**COMUNE DI ELVA - BORGATA MATTALIA. REALIZZAZIONE DEL
DEPURATORE ACQUE REFLUE - CUP: F72E23000240005.
CIG: B10D2DC3A4**

PROGETTO DI FATTIBILITÀ' TECNICO ECONOMICA

RELAZIONE INTEGRATIVA

La presente relazione integrativa risponde alle richieste di integrazione degli Enti convocati per la conferenza dei servizi del progetto *“FONDI ATO ELENCO ANNO 2020 REALIZZAZIONE IMPIANTO DI DEPURAZIONE – BORGATA MATTALIA - COMUNE DI ELVA (CN). CUPF72E23000240005”*.

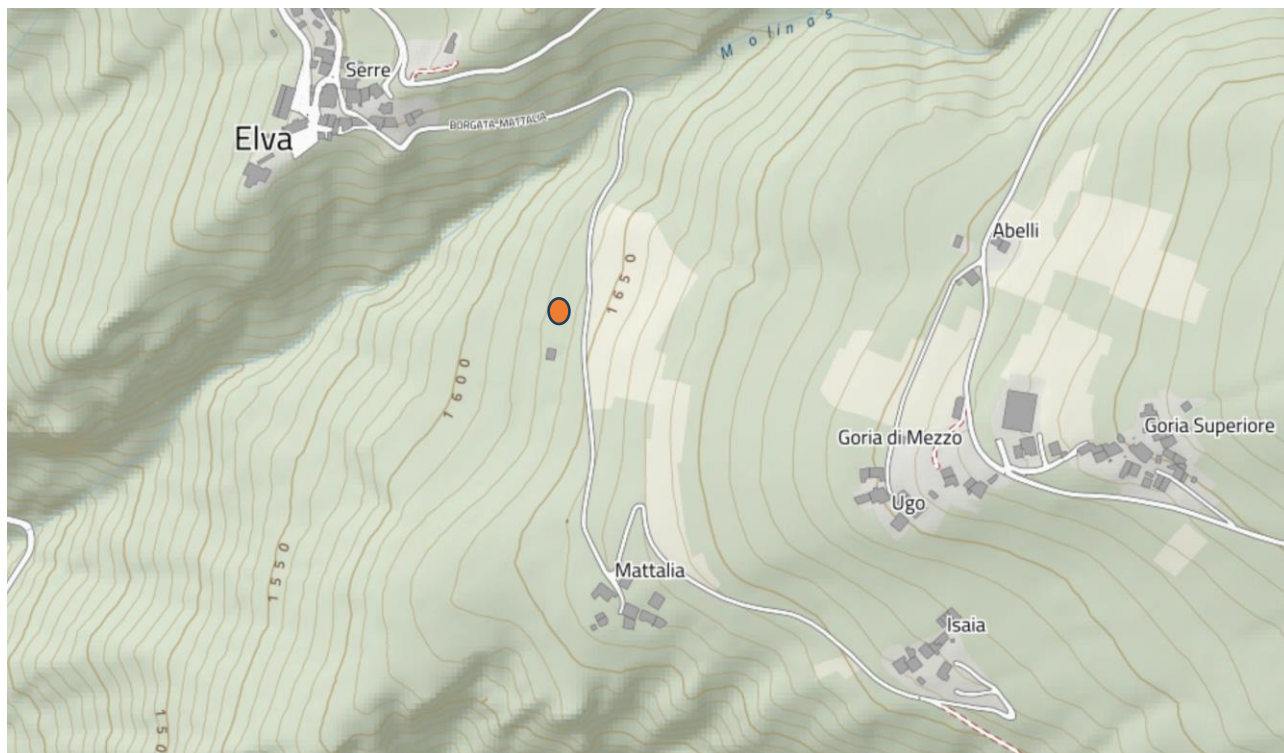
- *Planimetria di sovrapposizione del nuovo impianto con lo stato di dissesto idrogeologico indicato sui vigenti P.A.I. e P.G.R.A.*

L'area non risulta in area di dissesto idrogeologico, né in area PAI.
